Mémoires en réponse aux avis émis par les personnes publiques associées et par les communes

Projet de modification n°4 du PLUi – version n°2 du 29 avril 2025

OAP n°1 Front de Mer – Capbreton

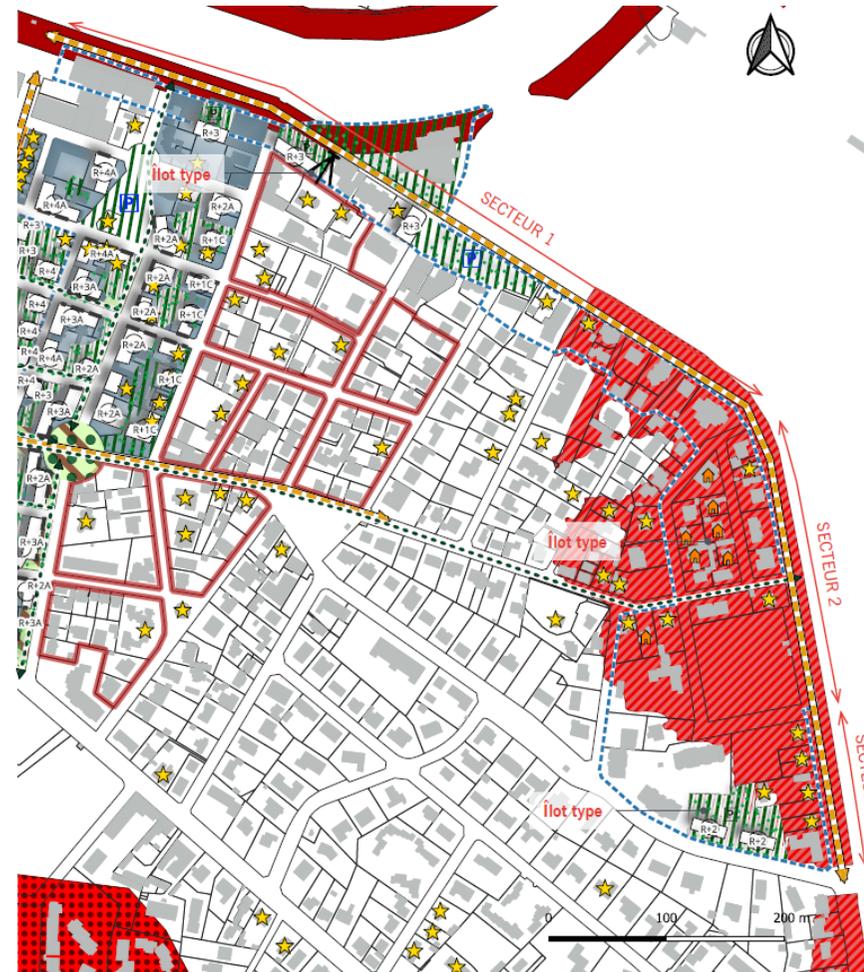
N° dans carte	THEMATIQUE	SYNTHESE DE L'AVIS :	OBSERVATIONS MACS
1	OAP	La commune souhaite intégrer la dernière version à jour de l'étude urbaine secteur PAPAG et plan de référence liaison centre-ville/Front de mer pour modifications de l'OAP 1 Front de mer et l'OAP 3 Front de port (cf PJ 1).	A prendre en compte concernant la modification des hauteurs sur certains îlots de l'OAP n°1 et n°3. Plus précisément concernant l'OAP n°3, la modification de la légende concernant la voie secondaire à restructurer qui devient la voie principale à restructurer. Ainsi que l'ajout de villa remarquable au sein du périmètre et à proximité.

Capbreton – Emplacement réservés

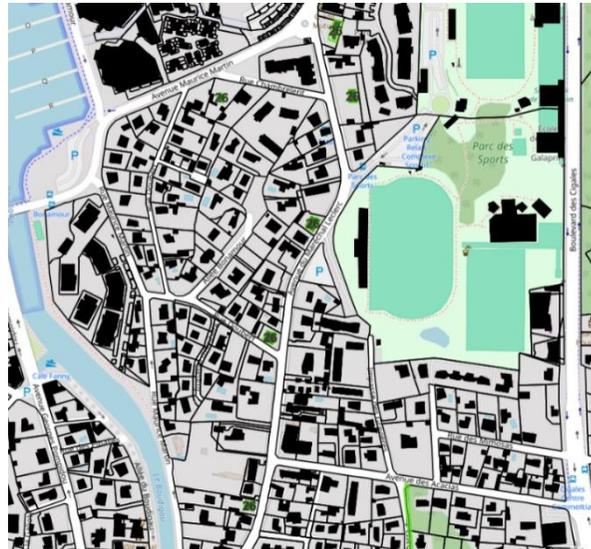
N° dans carte	THEMATIQUE	SYNTHESE DE L'AVIS :	OBSERVATIONS MACS
3	Emplacement réservé	Supprimer les emplacements réservés suivants: CAP 27	A prendre en compte. La piste cyclable a déjà été réalisée, il n'y a plus d'utilité de garder cet emplacement réservé qui est trop proche des habitations existantes.
4	Emplacement réservé	Supprimer les emplacements réservés suivants: CAP 28	
5	Emplacement réservé	Modifier la largeur de l'emplacement réservé CAP 26 : prévoir 4m de largeur (au lieu de 3m) pour la création d'un trottoir et du stationnement et étendre depuis l'avenue des Acacias jusqu'au Boulevard du Dr Junqua.	A prendre en compte pour l'augmentation de la largeur de l'emplacement réservé.
6	Emplacement réservé	Modifier l'emplacement réservé CAP 33: réduire l'emplacement à 3m de largeur	A prendre en compte pour la réduction de la largeur de l'emplacement réservé à 3 mètres au lieu de 4 mètres.

7	Emprise au sol	Intégrer les parcelles AO 112 à AO 117 dans la zone 30% d'emprise au sol. Ces parcelles ne sont soumises actuellement à aucune emprise au sol maximum, cette modification vise donc une régularisation.	A prendre en compte
26	Patrimoine bâti	La commune demande de rajouter les villas remarquables, les parcelles listées en PJ n°3. Il sera nécessaire de compléter l'annexe 3.1.2 et le Plan Patrimoine 3.2.7 La commune demande également de supprimer la page 7 du document 3.1.2 Annexes au règlement, qui recense des parcelles cadastrales non concernées par des bâtis remarquables.	A prendre en compte concernant l'ajout de 87 maisons.

OAP n°3 – Labenne

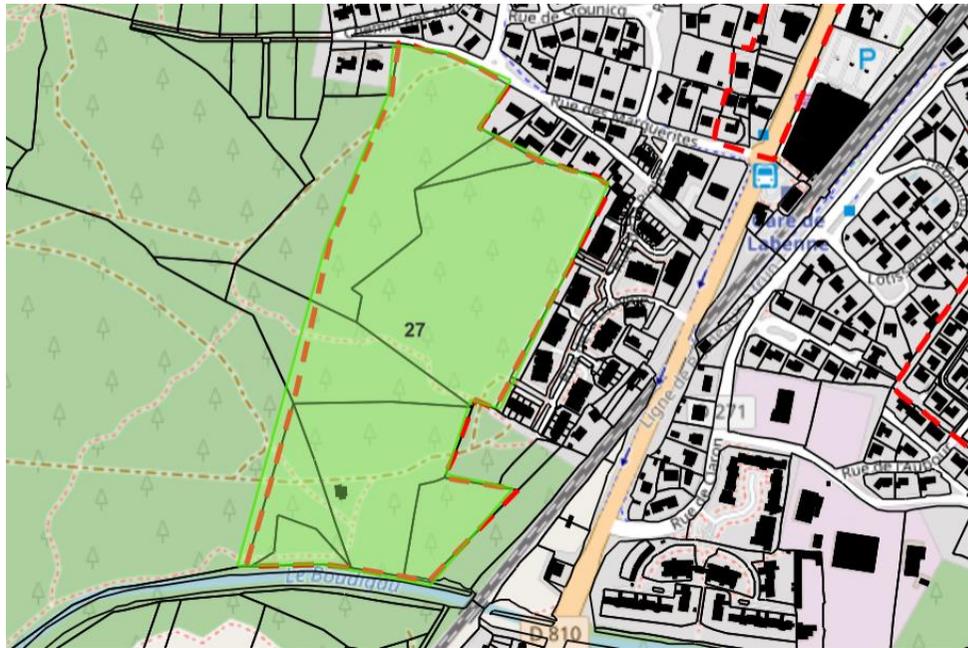
N° dans carte	THEMATIQUE	SYNTHESE DE L'AVIS	OBSERVATIONS MACS
27	OAP	<p>Adapter le zonage Sud de l'OAP n° 3 en remplaçant « le secteur à dominante d'habitat individuel densité forte » par un « secteur à dominantes d'habitat individuel, densité moyenne » et pour les trois autres secteurs un « secteur à dominante d'habitat collectif ou semi-collectif, densité moyenne ».</p> <p>L'adaptation du zonage entraîne celle des hauteurs figurant également à l'OAP n°3, à savoir R+1 pour le « secteur à dominante d'habitat individuel, densité moyenne » et le R+2 maximum pour le « secteur à dominante d'habitat collectif ou semi-collectif, densité moyenne ».</p>	A prendre en compte

OAP n°2 à supprimer - Saint-Jean-de-Marsacq

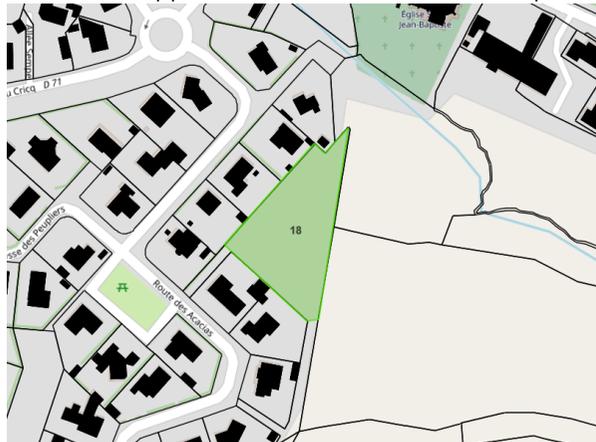
N° dans carte	THEMATIQUE	SYNTHESE DE L'AVIS	OBSERVATIONS MACS
19	Mixité	Parcelle AA0089 : obligation en rez-de-chaussée de locaux pour différents commerces ou service, avec des habitation en R+1	A prendre en compte.
18	OAP	Suppression de l'OAP 2	A prendre en compte. Le périmètre soumis à OAP passera en zone Naturelle.

OAP n°3 – Seignosse

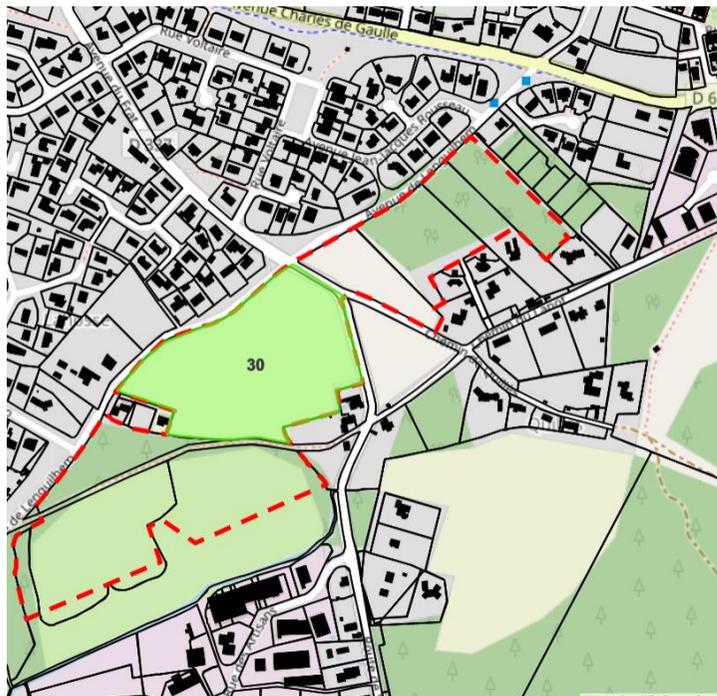
N° dans carte	THEMATIQUE	SYNTHESE DE L'AVIS	OBSERVATIONS MACS
30	OAP n°3	Le tracé pour le terrain médian de l'OAP 3 tel que défini dans ladite OAP présente des contraintes et dangers en termes de circulation, d'emplacement des dispositifs OM des futurs projets immobiliers et d'aménagements viaires, notamment du fait de la création d'un nouveau rondpoint type haricot à l'intersection sur Lenguilhem. La commune demande donc un ajustement du tracé de desserte de ce terrain central de l'OAP 3 ainsi que des circulations secondaires et douces suivant plan annexé à l'avis de la commune.	A prendre en compte.
	Partie écrite	Suite à la modification du paragraphe II/ 2) 2.4 « aspect extérieur des constructions » de la Zone U de la version 4 du PLUI, une mise en cohérence de la rubrique 3/ QUALITE DE L'INSERTION ARCHITECTURALE, URBAINE ET PAYSAGERE B/ PRINCIPES DE QUALITE ARCHITECTURALE + CLOTURES de l'Annexe OAP Seignosse est devenue nécessaire → renvoi a l'ensemble des règles architecturales de la zone U sus visée pour les OAP	A prendre en compte

Emprise au sol et Recul sur Emprise Publique - Seignosse

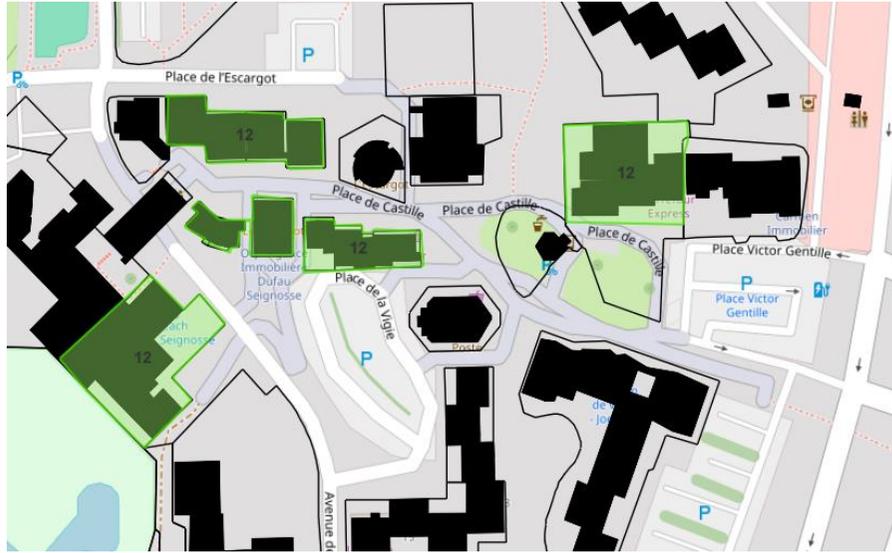
N° de carte	THEMATIQUE	SYNTHESE DE L'AVIS	OBSERVATIONS MACS
12	Emprise au sol	Constat: l'emprise au sol maximale autorisée sur certaines parcelles autour de l'OAP du Forum n'était pas en adéquation avec la réalité des constructions présentes sur les terrains (emprise déjà consommée à + de 80% pour une ES réglementaire de 30%). Modifications proposées : Emprise au sol NON REGLEMENTEES sur ces parcelles.	A prendre en compte.
12	Implantation sur voie et emprise publique	Les implantations des bâtis se situant autour de l'OAP du Forum dérogent déjà à la règle des 5 m sur voies et emprises publiques dans la majeure partie des cas. Modifications proposées : implantation des constructions sur voies et emprises publiques NON REGLEMENTEE sur ces parcelles	A prendre en compte.
13	Couvert boisé à préserver	Constat : certaines zones de COUVERT BOISE A PRESERVER ont été oubliées, engendrant souvent une incohérence de traitement des parcelles dans une même zone ou un même lotissement. Homogénéisation des zones de couvert boisé à préserver et augmentation de l'emprise du couvert boisé à préserver en suivant plans ci- joints.	A prendre en compte. Concernant les parcelles situées Avenue d'Yrèye et Avenue Maurice Martin , le couvert boisé à préserver a été ajouté dans le cadre du projet de modification n°4 du PLUi.

Corridor en pas japonais - Trame Verte et Bleue – Seignosse

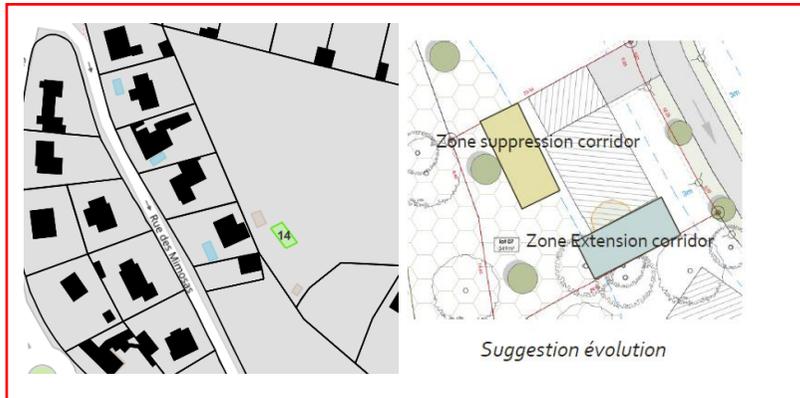
14	Trame verte et bleue	Modification ponctuelle du Corridor en pas japonais : Cas n° 1 Centre Bourg : Sur les parcelle AA 243 et AA 244 au 86 rue Georges Clémenceau : présence d'un corridor en pas japonais non justifié (aucun arbre, historique retracé) → Suppression de ce corridor sur cette parcelle. Cas n° 2 Océan : Au niveau du Clos des Vignes adaptation du corridor en pas japonais a l'existence d'un grand chêne de 8m qu'il est intéressant de conserver : Volonté de déplacement de ce corridor pour conserver l'arbre et compenser les m ² de corridor ailleurs sur la parcelle.	A prendre en compte.

20 - Rétrozonage - Soustons

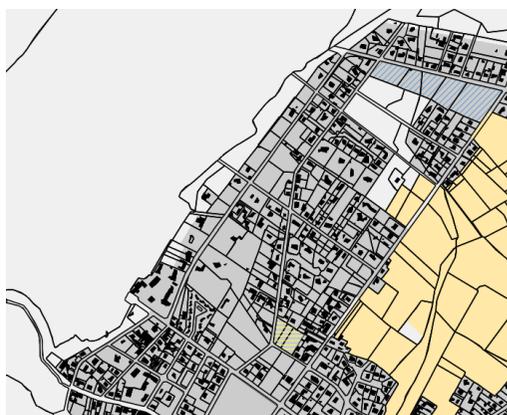
N° de carte	THEMATIQUE	SYNTHESE DE L'AVIS	OBSERVATIONS MACS
20	Inondation par débordement de l'étang de Soustons	Afin d'assurer la prise en compte du risque d'inondation par débordement de l'étang au plus près des limites définies par l'Etat, il est demandé de maintenir le zonage U (zone urbaine) aux abords de l'étang tel qu'il est aujourd'hui. La proposition de modification telle qu'elle apparait dans le projet de modification arrêté tend en effet à extrapoler ces limites.	A prendre en compte avec un retour au zonage tel qu'il est dans le PLUi en vigueur.

Patrimoine bâti – Tosse

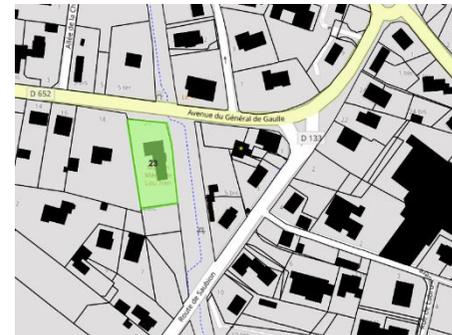
N° de carte	THEMATIQUE	SYNTHESE DE L'AVIS	OBSERVATIONS MACS
22	Trame Verte et Bleu	La modification de l'emprise des pas japonais en centre-ville, car elle ne répond pas au contenu du dispositif qui a vocation à préserver une trame verte et un couvert boisé remarquables. Les parcelles AA133, AA375 et AA510, bâties et sans couvert arboricole, n'auraient pas dû être impactées. Le trait grossier englobant ces trois parcelles relève manifestement d'une erreur matérielle.	A prendre en compte. Préservation d'une bande de préservation du corridor pas japonais sur le fond de la parcelle AA0510.
23	Patrimoine bâti	Je souhaiterais que le bâtiment de l'ancienne gare de Tosse (parcelle AB237) soit préservé et classé au titre du patrimoine, par mention au plan patrimoine 3.2.7 et ajout à la liste des éléments bâtis identifiés au titre de l'article 1.151-19 du code de l'urbanisme. Ce bâtiment, typique et chargé d'histoire, a été oublié dans la liste des bâtiments remarquables figurant au PLUi.	A prendre en compte. Le plan règlementaire 3.2.7 ainsi que l'annexe au règlement écrit seront mis à jour.

Emplacement réservé – Tosse

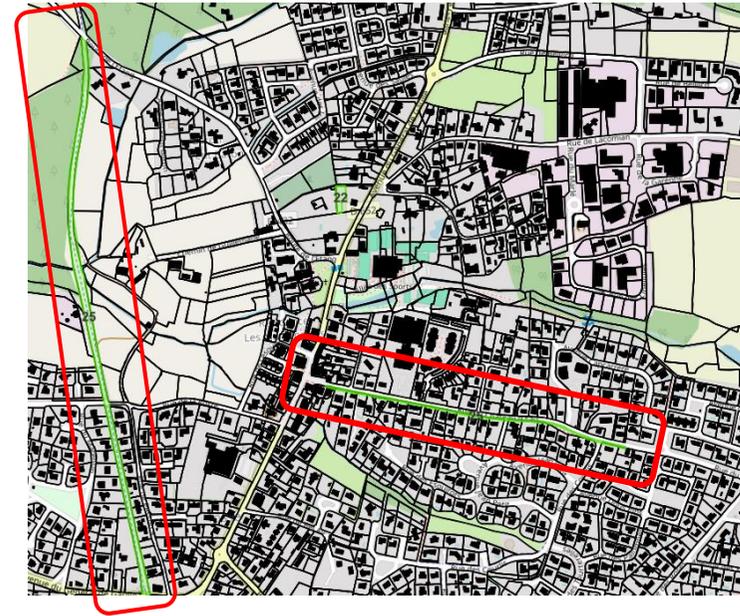
25	Emplacement réservé	Les opérations d'aménagement prévues ayant été réalisées, il conviendrait de retirer du règlement graphique (plan 3.2.11) et de la liste correspondante, les emplacements réservés suivants : a. TOS01 Aménagement piste cyclable sur ancienne voie ferrée b. TOS03 Création voie de desserte c. TOS04 Aménagement d'un carrefour d. TOS05 Elargissement voirie e. TOS06 Elargissement voirie f. TOS07 Aménagement piste cyclable sur ancienne voie ferrée g. TOS16 Aménagement piste cyclable sur ancienne voie ferrée h. TOS17 Elargissement de voirie i. TOS20 Réalisation de voie verte	A prendre en compte.
